SERVICE INFO – INA 0119

Ändrade spänn- och styrrullar

Tillverkare:	Nissan, Renault
Modeller:	
Nissan:	X-Trail
Renault:	Koleos
Motor:	M9R
Art-nr.:	532 0534 10 (avlänkingsrulle) 534 0281 10 (remsträckare)
Best. nr.:	82 00 725 951 (styrrulle i plast) 11 75 075 68R (remsträckare i plast) 82 01 003 525 (styrrulle i plast) 11 75 009 69R (remsträckare i metall)

Bild 1: Spänn- och styrrullar av metall

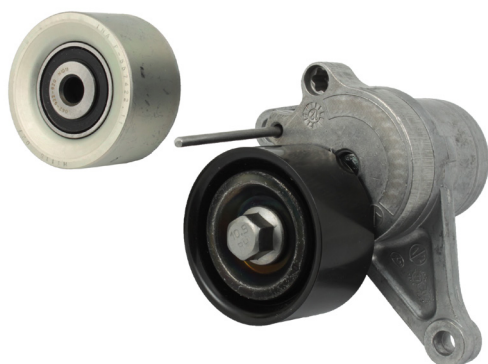
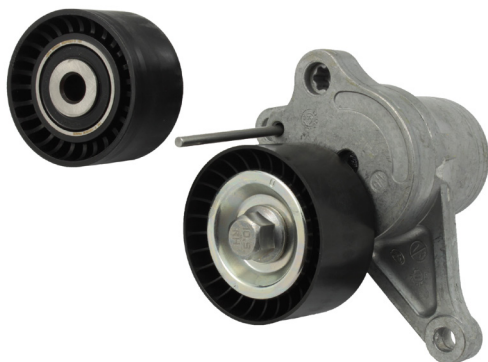
Tillverkarna Nissan och Renault monterar två olika utföranden av spänn- och styrrullar i hjälppaggregatdriften hos ovan angivna fordon. Fordonen kan vara försedda med utförande av metall (bild 1) eller av plast (bild 2).

Schaeffler Automotive Aftermarket marknadsför för dessa modeller en spänn- och styrrulle av plast (bild 2). Dessa uppfyller helt och hållet alla tekniska krav och kan utan problem användas hos samtliga fordon.

Spänn- och styrrullar av metall kan utan begränsningar ersättas med utförande i plast.
